Samenvatting inspectie

Situatieschets

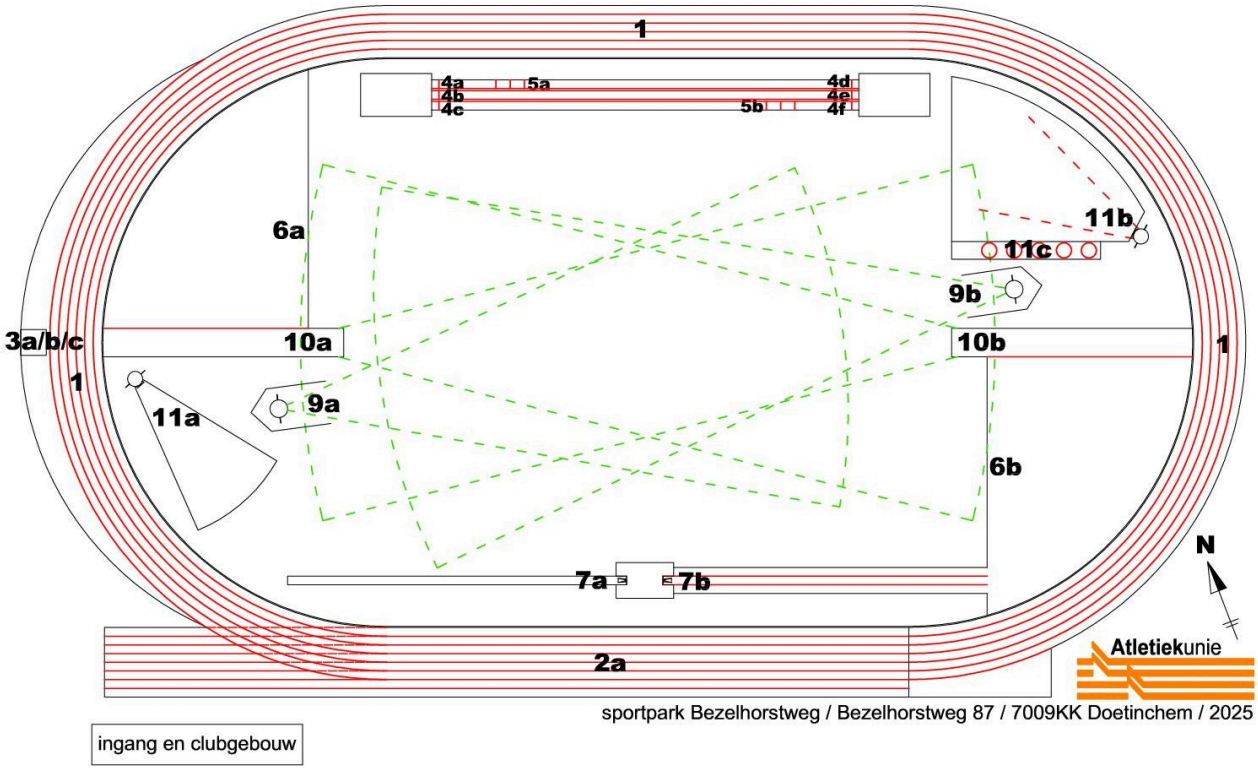
1. De nieuw aangebrachte belijning is gecontroleerd. De belijning voldoet aan het Atletiekunie Belijningsplan 2025, met uitzondering van:
- Zie onder rondbaan 1A, sprintbaan 2A en speerwerpen 9B. Waarvan een aantal items **nu** hersteld dienen te worden.

2. De nieuw aangebrachte optionele belijning voor Athletics Champs is gecontroleerd. Deze belijning voldoet aan het Atletiekunie Belijning Athletics Champs 2025, met uitzondering van:
- Zie onder rondbaan 1A.

Voorziening 7B voor polsstokhoogspringen was tijdens de inspectie niet veilig en niet wedstrijdgeschikt, maar kan veilig en wedstrijdgeschikt gemaakt worden door het correct plaatsen van de op de accommodatie aanwezige landingsmat volgens Wedstrijdreglement TR28.12 en van de staanders volgens Wedstrijdreglement TR28.1 en TR28.8 t/m 10. De veiligheid en de wedstrijdgeschiktheid zijn dan ter beoordeling van de wedstrijdleider.
